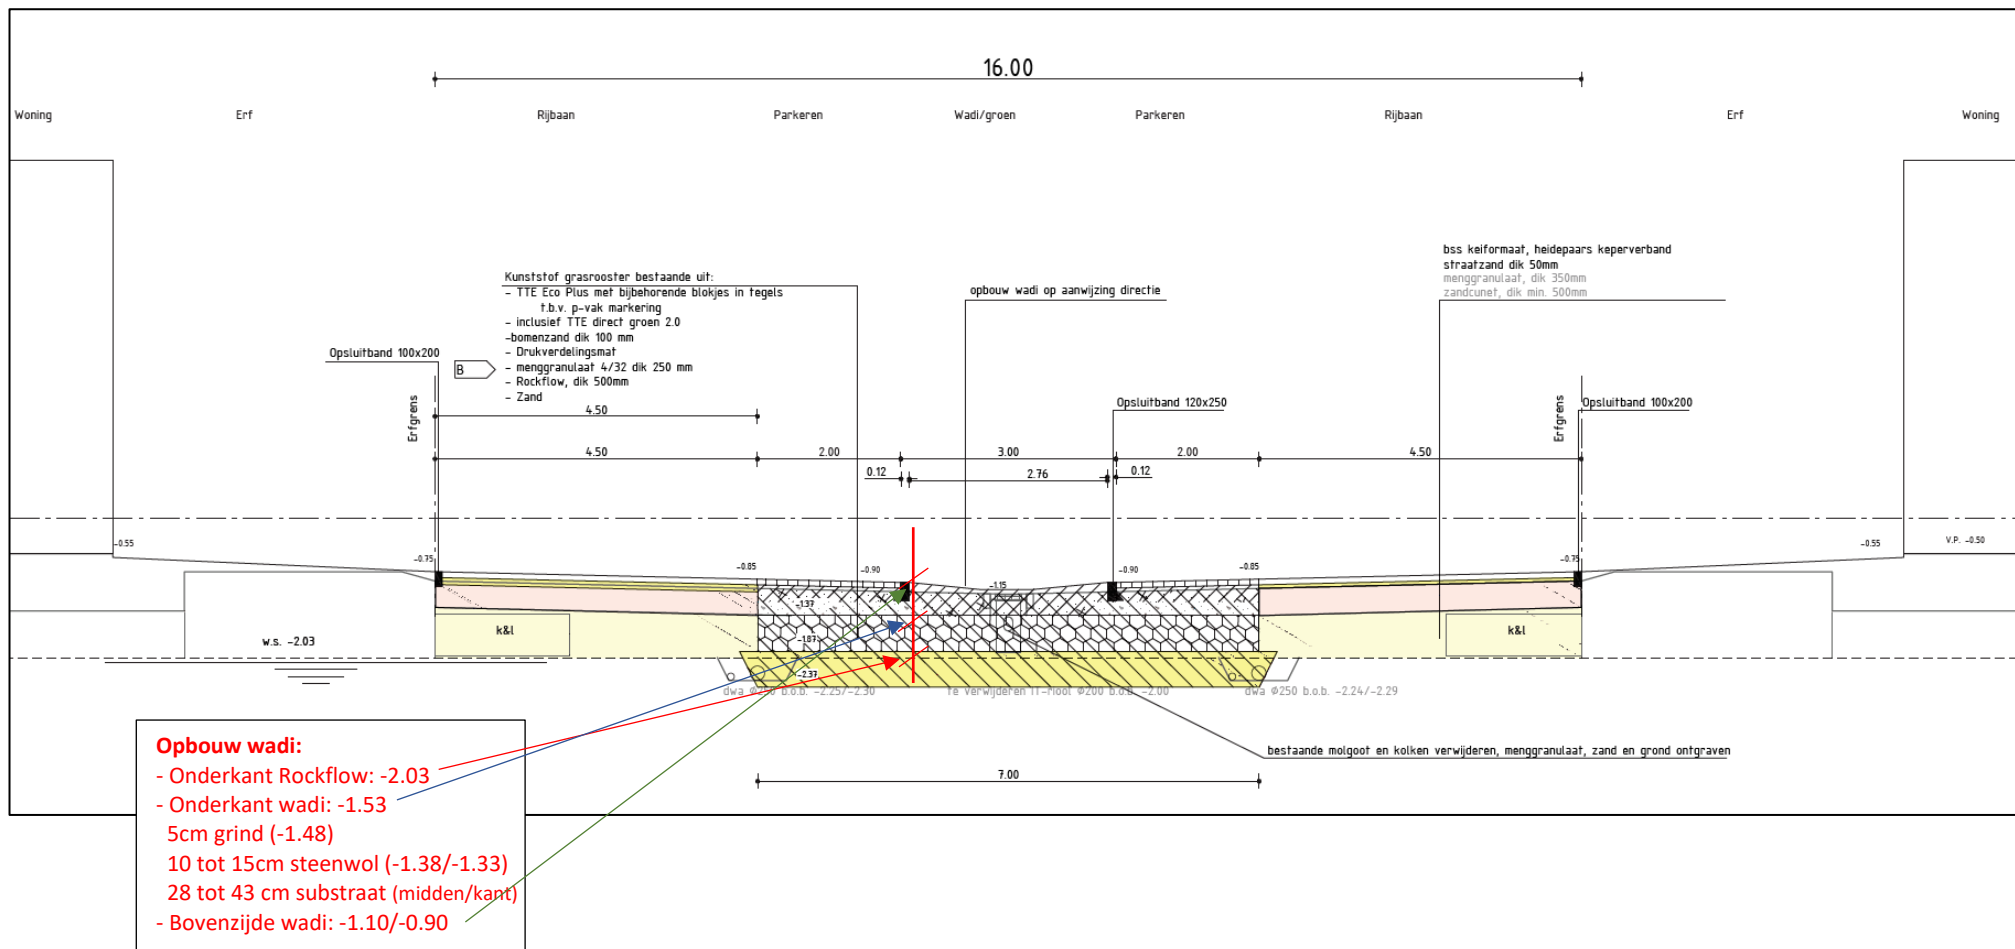
Gezien de 'ruimte' die ontstaat door het dieper inbouwen van de Rockflow, hoeft er wellicht geen buffersubstraat gebruikt te worden, maar toch gewoon het standaard substraat. Je hebt nu zelfs iets meer substraat dan eerder voorzien.

Onder het parkeren is de opbouw dan als volgt stel ik voor:

- Opbouw parkeren:**
- Onderkant Rockflow (bovenkant zand): -2.03
 - Onderkant menggranulaat: -1.53
 - Bovenkant menggranulaat (30cm): -1.23
 - Bovenkant bomenzand (27cm): -0.96
 - Bovenkant roosters (6cm): -0.90
